**Rapport de l'Inspection
des Installations Classées**

SOCIÉTÉ SCALANDES

Objet : Demande d'autorisation environnementale
Phase d'examen préalable à la mise à l'enquête publique

La société SCALANDES a déposé le 9 février 2026, via téléprocédure, un dossier de demande d'autorisation environnementale relatif au projet d'extension du site SCALANDES à Mont-de-Marsan et plus particulièrement la construction d'un nouvel entrepôt SCA 7 et une extension de l'entrepôt SCA 2 déjà existant.

Figure 6 - Localisation des points de rejets (extrait note complémentaire du 15 avril 2026)

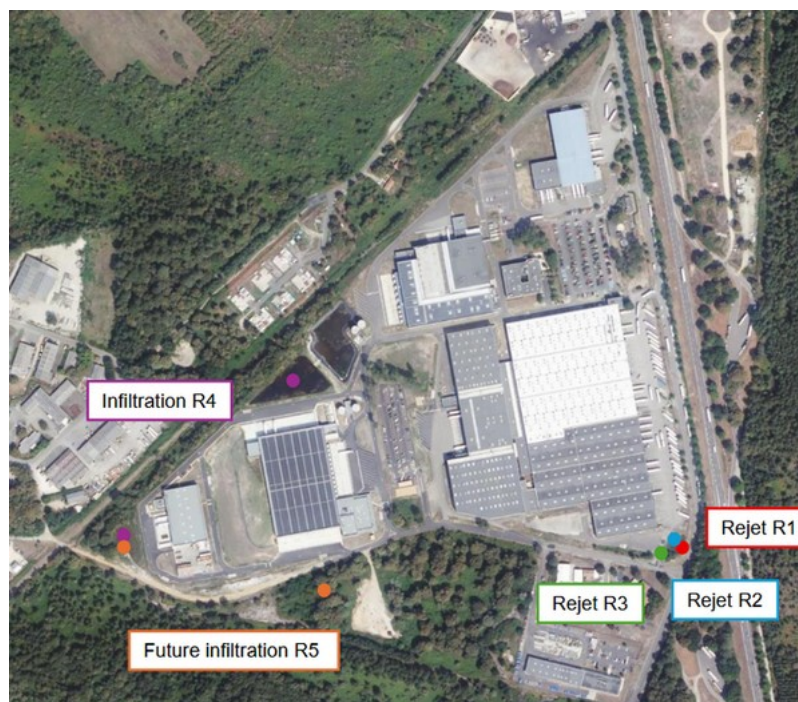
Les eaux pluviales ruisselant sur le site de la SCALANDES sont recueillies dans différents réseaux d'eaux pluviales distincts (cf. tableau ci-dessous). En amont de chacun de ces ouvrages, les eaux pluviales susceptibles d'être souillées (voiries) seront traitées par des séparateurs à hydrocarbures (collecte séparative des eaux de pluviales « propres » de toitures et des eaux pluviales de voiries susceptibles d'être souillées).

⇒ L'exploitant a fourni les plans de localisation des points de rejets et a détaillé les bassins versants comme demandé.
